## Общественото обсъждане на подробния устройствен план на Овча Купел 1

Вх. № РОК20-ЕВ00-722

ОТНОСНО: Общественото обсъждане на подробния устройствен план на Овча Купел 1

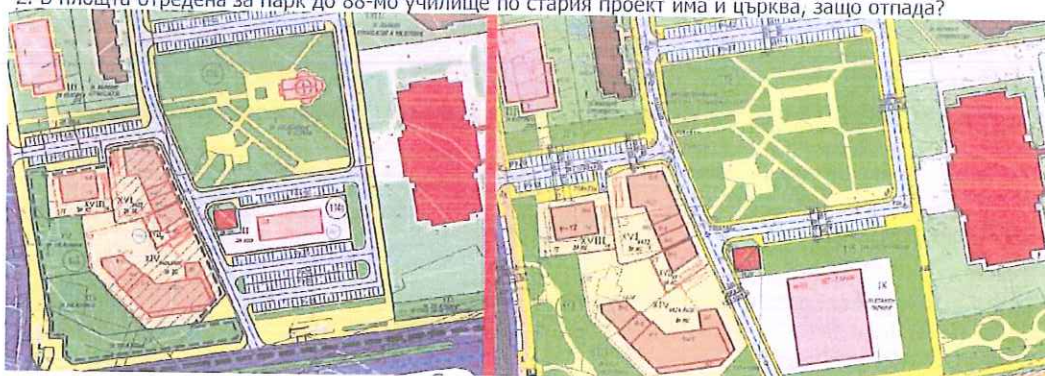
1. Защо в плана не е заложено продължение на трамвайното трасе по Западната Тангента от кръговото с улица Монтевидео към Овча Купел 2, за да стигне до предвиденото трамвайно ухо? Така ще има връзка с метрото и бъдещата автогара, та дори и буферният паркинг.
